**BREMER MODELL – PROJEKT
ZUR GESTALTUNG EINES
VERKEHRSRAUMS FÜR ALLE
IM ZENTRUM OSTERHOLZ**

ZWEITE PLANUNGSWERKSTATT
AM 05.03.2013 IN DER
GESAMTSCHULE OSTERHOLZ

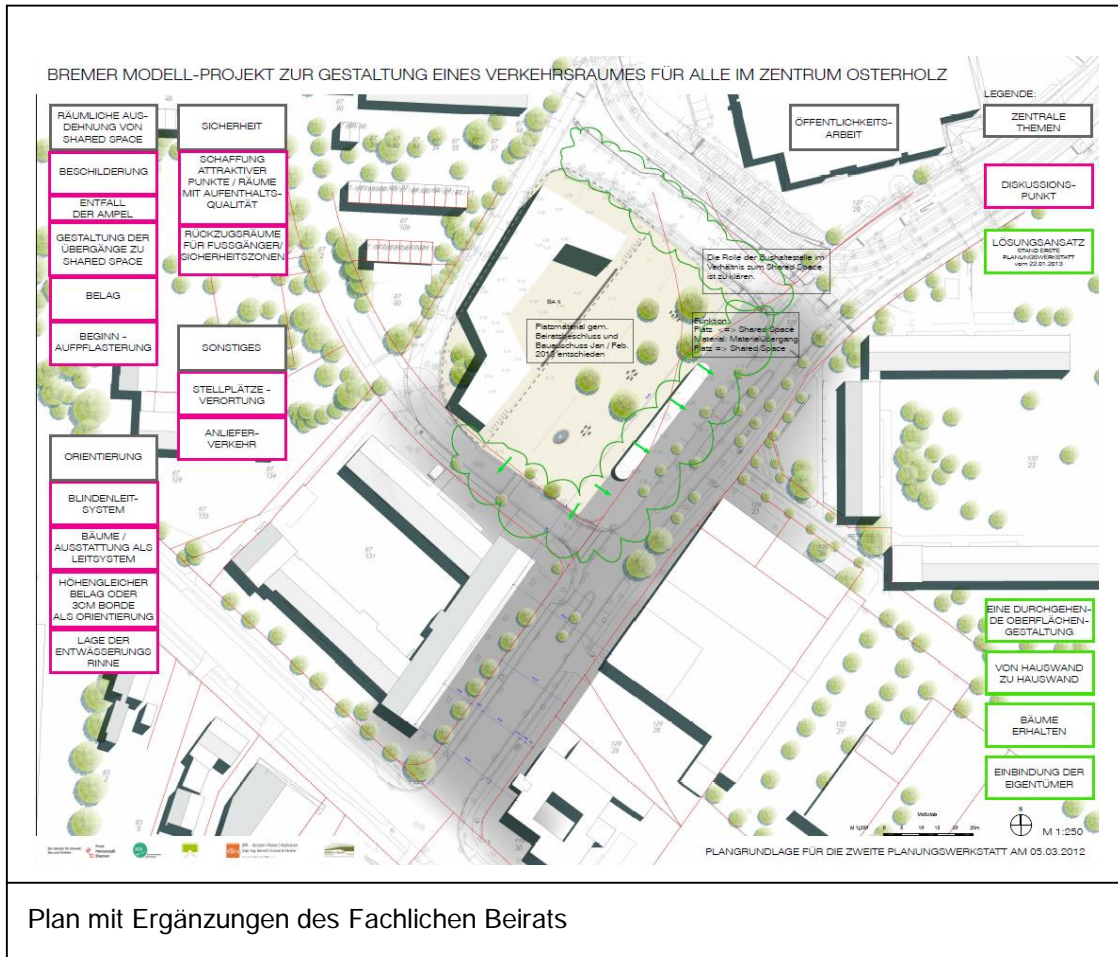
Folgende wichtige Punkte wurden vom Fachlichen Beirat genannt:

- Die Gespräche mit den anliegenden Eigentümern sind unverzüglich aufzunehmen. Diese Gespräche müssen von verschiedenen Seiten initiiert werden: Verwaltung, IG Schweizer Viertel. Einen separaten Termin mit den anliegenden Eigentümern zu veranstalten und diese anschließend in die Planungswerkstätten mit einzubeziehen ist empfehlenswert.

- Ein gleicher Wissensstand ist notwendig. Weiterführende Literatur zum Thema sollte auf der Internetseite des ASV veröffentlicht werden. Ebenso wird empfohlen, das Wissen untereinander zu verbreiten. Die Organisation dafür kann durch die IG Schweizer Viertel erfolgen.

- Der Erhalt der Bäume ist grundsätzlich empfehlenswert, aber nicht um jeden Preis. Da, wo es geboten ist, sollte man auch auf Bäume verzichten können und an anderer Stelle, wo ein Baum sinnbildender erscheint, neu pflanzen. Die Baumreihe vor den Gebäuden am Anfang der St.-Gotthard-Straße hat eine hohe städtebauliche Bedeutung. Inwieweit diese Baumreihe aber in das Konzept eines gemeinsamen Verkehrsraumes passt, ist zu überprüfen.

- Der Fachliche Beirat weist darauf hin, dass sich eine Straßenraumgestaltung im Sinne eines Gemeinsamen Verkehrsraumes nicht oder nur sehr wenig mit ruhendem Verkehr verträgt. Die Randbereiche des Planungsraumes scheinen für ruhenden Verkehr eher geeignet.

- Elemente der Gestaltung und Aufenthaltsqualität (Stadtmobiliar, Bäume, Ruhebereiche,..) müssen von Anfang an mit bedacht werden.
- Auf die Wichtigkeit einer informativen und objektiven Öffentlichkeitsarbeit wird noch einmal hingewiesen. Es sollten Vorschläge erarbeitet werden, wie eine Öffentlichkeitsarbeit aussehen könnte.

- Der Bereich des Osterholzer Marktplatzes ist grafisch zu stark vom übrigen Raum abgetrennt. Die Entscheidung, inwieweit der Osterholzer Marktplatz als Solitär zu betrachten ist oder ob dieser in den Gemeinsamen Verkehrsraum eingebunden werden soll, ist noch nicht gefallen. Es ist dabei zu unterscheiden in:

- Einbindung oder Abgrenzung hinsichtlich der Oberflächengestaltung
 - Einbindung oder Abgrenzung hinsichtlich der Funktion (Nutzungsspezifisch)
- Der Bereich der heutigen Bushaltestelle sollte in die weiteren Überlegungen zum Thema Gemeinsamer Verkehrsraum mit einbezogen werden. Der Übergang zum Platz ist zu

untersuchen. Die Bushaltestelle muss nicht zwangsläufig als Fremdkörper betrachtet werden sondern ist ein Bestandteil des Gesamttraumes.

- Die rot dargestellten Diskussionspunkte sind den einzelnen zentralen Themen (graue Kästchen) zuzuordnen, um die Darstellung etwas übersichtlicher zu gestalten.
